公告号: A20-056

### FC6A/FC6B系列可编程控制器规格之更改

FC6A 和 FC6B 系列可编程控制器，具体细节请参考“项目修改和细节标识列表”

<示例: FC6A-EXM2>

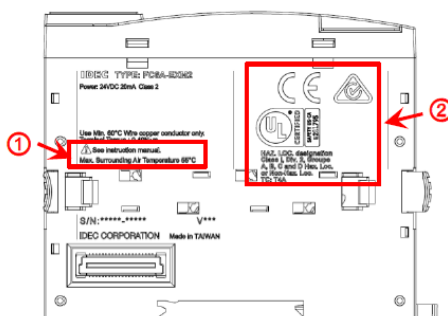
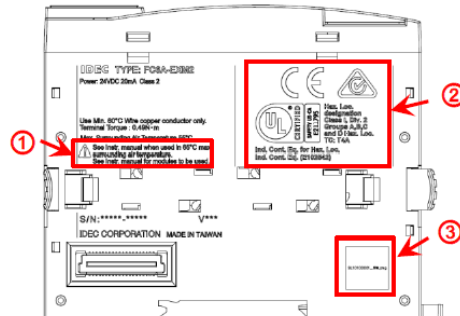
- 变更①: 工作温度从“-10 to +55℃”到“-25 to +65℃”  
产品上的标识也会相应的更改
- 变更②: 标准标识的设计将会更改
- 变更③: 将增加二维码
- 变更④: 通信和 I/O 的说明标签的打印设计将会增加

注意: 请勿将现有模块在超过-10 to +55℃的情况下使用。

<显示示例>

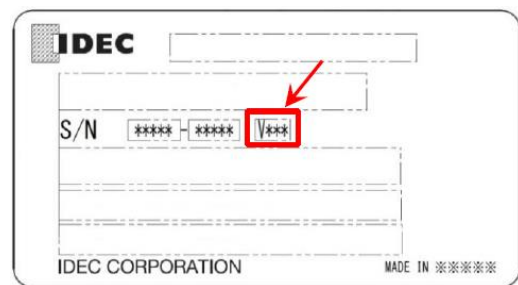
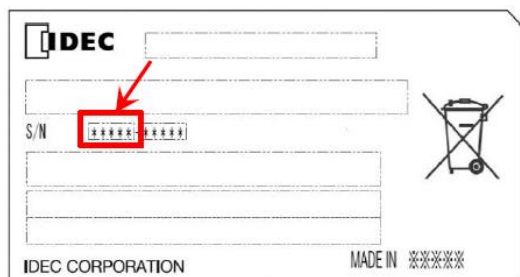
修改后产品的版本号或批号见“项目修改和细节标识列表”。
